[ID: 10440] Procedura di Valutazione di Impatto Ambientale (V.I.A.), ai sensi dell'art. 23 del D.Lgs. 152/2006, e s.m.i., relativa al progetto di un impianto agrivoltaico denominato Madagoccu della potenza di 75 MW nei Comuni di Uta e Assemini (CA).  
Proponente: Repsol Uta s.r.l. - Autorità Competente: Ministero dell'Ambiente e della Sicurezza Energetica (M.A.S.E.). Richiesta contributi istruttori

**Osservazioni per il procedimento di V.I.A.**

**“Progetto di un impianto agrivoltaico denominato Madagoccu della potenza di 75 MW nei comuni di Uta e Assemini (CA)”**

**Proponente: Repsol Uta S.r.l.**

Opere del Sistema Idrico Multisetoriale Regionale (SIMR)  
Progetto impianto agrivoltaico "Madagoccu" - Repsol Uta srl.  
Individuazione interferenza con cavidotto AT (36kV) di collegamento alla nuova RTN

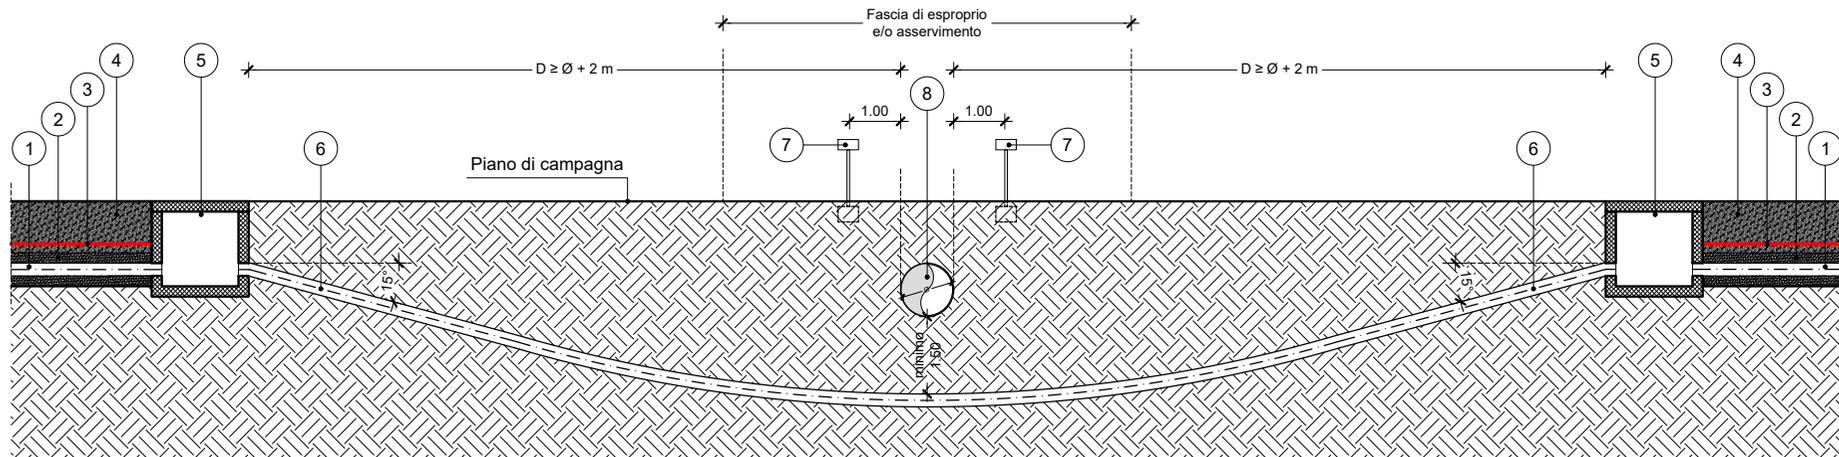
- 2) l'esame della documentazione di progetto, consultabile sul sito del Ministero dell'Ambiente e della Sicurezza Energetica, ha evidenziato la presenza di interferenza tra l'opera in progetto e il tracciato delle Condotte denominate "Interconnessione Cixerri-Macchiareddu" (Codice SIMR 7E.C2) e Interconnessione Cixerri Sud-Est (Codice SIMR 7E.C4), opere che afferiscono al Sistema Idrico Multisetoriale Regionale (SIMR). Si tratta di una tubazione in CAO (Cemento Armato Ordinario) DN1400 per quanto riguarda la 7E.C2, capace di una portata massima di 2,0 m<sup>3</sup>/sec, che adduce al nodo idraulico Macchiareddu la risorsa derivata dall'invaso Cixerri, servendo, nel contempo, le utenze irrigue del Distretto Uta Sud e alcune private, mentre la 7E.C4 è in CAP (Cemento Armato Precompresso) DN1400, capace di una portata massima di 2,0 m<sup>3</sup>/sec consente il trasferimento bidirezionale di risorsa tra lo schema di utilizzazione Basso Cixerri e lo Schema Campidano;

- 3) con riferimento alla schematizzazione planimetrica in Allegato, si rileva che il tracciato dell'elettrodotto di connessione AT 36kV tra il parco eolico e la nuova Stazione Elettrica di Trasformazione 380/150/36kV Terna della RTN, attraversa il sedime delle opere acquedottistiche sopra descritta; tuttavia, nella documentazione di progetto non si rinviene alcun elaborato di dettaglio che illustri le modalità di risoluzione delle interferenze tra le nuove opere e le strutture del SIMR.

Per quanto sopra, limitatamente all'interferenza rilevata riconducibile al tracciato dell'elettrodotto di connessione, ogni valutazione in ordine alla compatibilità delle opere in progetto con le esigenze di gestione, sicurezza e regolarità di esercizio delle opere SIMR, è necessariamente sospesa in attesa

- 1) relazione tecnica specificamente dedicata alle interferenze dei lavori con le opere del SIMR, illustrativa delle modalità di risoluzione delle interferenze e delle soluzioni tecnologiche adottate. Queste dovranno essere compatibili con le modalità standard adottate dall'ENAS per la risoluzione delle interferenze originate da attraversamenti e/o parallelismi, in particolare dovrà essere assicurata la coerenza con lo schema tipo allegato (allegato 02);

- 2) elaborati grafici di dettaglio (planimetrie, sezioni, profili, particolari costruttivi) in numero tale da fornire un'adeguata descrizione delle soluzioni tecnologiche e costruttive proposte, sviluppati in adeguata scala di rappresentazione e debitamente quotati, dai quali sia possibile desumere ingombri, dimensioni spessori, altezze dei manufatti e degli elementi di impianto nonché i reciproci rapporti spaziali tra le opere interferenti e le opere del SIMR.
